Odbudowa Wawelu

Ochrona Zabytków 4/3-4 (14-15), 194-198

ODBUDOWA WAWELU

Ryc. 156. Projekt przebudowy budynku „Wikarówki“. Widok z lotu ptaka Alternatywa dyskusyjna.

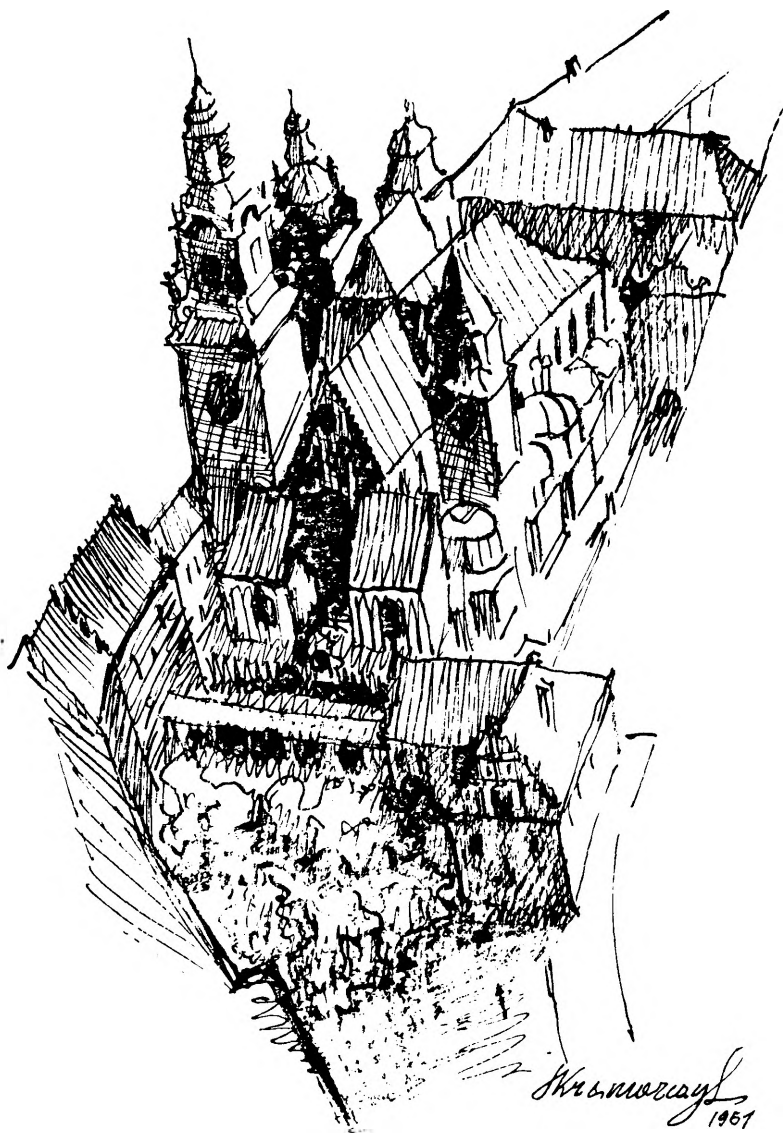
Na koniec przejdźmy do omówienia podanego w dwóch alternatywach rozwiązania jednego ze szczegółów kompozycji przestrzennej Wawelu, mianowicie „Wikariówki“, zajmującej ważną pozycję w rozwiązaniu problemów wawelskich, ze względu na usytuowanie budynku obok Katedry, prawie w środku zewnętrznego dziedzińca wawelskiego. Należy tu zgodzić się w zupełności z decyzją pozostawienia tego budynku, którego forma zatraciła charakter pierwotny na skutek przebudowy w XIX wieku. Słuszne też wydaje się obniżenie budynku z powrotem o jedną kondygnację. Jednakże należało by się zastanowić nad tym, czy czysto użytkowe i konstrukcyjne wypośrodkowanie połączeń dachowych przy budynku, na którego fotografii z roku 1858 znaleźć można ślady szczytu, wystarczy dla podkreślenia jego cech zabytkowych? Forma wprawdzie najprostsza jest formą dającą najmniej możliwości jej zaczepienia, nie ma ona jednak nic wspólnego z bogactwem i różnorodnością architektury wawelskiej. Ciśnie mi się pod pióro określenie dla tej formy, może nie poważne ale dosadne. Jest to forma, którą można by nazwać oblizaną, w sensie pozbawienia jej tego specjalnego smaku, odróżniającego autentyczną formę zabytkową od naśladowniczej. To umyślne wyjałowienie formy, często wynikające z chęci podkreślenia, że nie możemy i nie chcemy fałszować zabytków, i odcinamy się wyraźnie od formy autentycznej, prowadzi zresztą

do fałszywych wyników przy odbudowie zabytków. Moim też zdaniem nie wystarcza to, by tak spreparowana forma wytrzymała sąsiedztwo z formą autentyczną. Dlatego też uważam formę architektoniczną „Wikariówki“, tak w I-szej jak i 2-giej alternatywie za zbyt neutralną i obcą Wawelowi.

Następna z kolei jest kwestia połączenia czy też nie łączenia „Wikariówki“ z budynkiem Seminarium. Alternatywa I przewiduje założenie między tymi budynkami głębokiej, na przestrzał otwartej loggi, nakrytej sklepieniami krzyżowymi z niskim nad nią pięterkiem mieszkalnym. Na starych planach Wawelu były zaznaczone w tym miejscu jakieś budynki, podobne zresztą jak w pozostałej części wzgórza. Czy jednak z chwilą gdy słusznie już postanowiono nie odbudować ich, nie należało by i w tym wypadku z tego zrezygnować?

Zdaje mi się, że — tak! Co bowiem zyskujemy w wypadku przeciwnym: całkiem nie autentyczną architekturę jakiejś „loggii dei Lanzi“, tylko gwoli szczerości pozbawioną bogactwa szczegółów, nieistniejącą tu nigdy, o otworach arkad tak wielkich, że przy nich maleje łuk północnej bramy zamkowej, a barokowe bramki w murze katedralnym stają się przysłowiowym uchem igielnym, parawan z asymetrycznie gwoli zabytkowości rozmieszczonymi okieneczkami, zasłaniający ciekawą grę światła i cieni, przełamujących się na murach zabytkowych budynków seminarnych, biegnących wzdłuż linii muru obronnego.

Za arkadami loggii, którą opuszczono w drugiej alternatywie, znajdujący się ogród pełen drzew zastąpiono wachlarzem stopni, tworzących drogę, szerszą dwukrotnie od północnego dojazdu na Wawel (około 15 m), prowadzącą do... małej pergoli i wyciekającej bokiem, ku południowi, wzdłuż ściany „Wikariówki“ schodami o szerokości 3 m. Czy ta droga, prowadząca do nikąd, przy tej szerokości, ma jakiś sens? Nie wiem, ja go przynajmniej nie widzę. Wiem, że o coś tu chodzi w tej koncepcji, że jakieś połączenie między „Wikariówką“ a Seminarium jest potrzebne, zamiast szpetnego muru z czerwonej, maszynowej cegły, przez który przewieszają się gałęzie drzew. Czy jednak nie można by zastąpić tego muru niskimi, tak jak w „Collegium Maius“, zaprojektowanymi na miarę człowieka — podcieniami? Z pięterka nad loggią też możnaby zrezygnować, a w ogrodzie dostępnym dla szukających w nim cienia, — niechby nadal rosły drzewa a nie... kamienie.

Taka byłaby ewentualnie III alternatywa rozwiązania „Wikariówki“ oparta na autentycznych przeżyciach i studiach wawelskich, zaczętych przez mnie w r. 1919, w zorganizowanej przez prof. A. Szyszkę-Bohusza „Straży wawelskiej“.
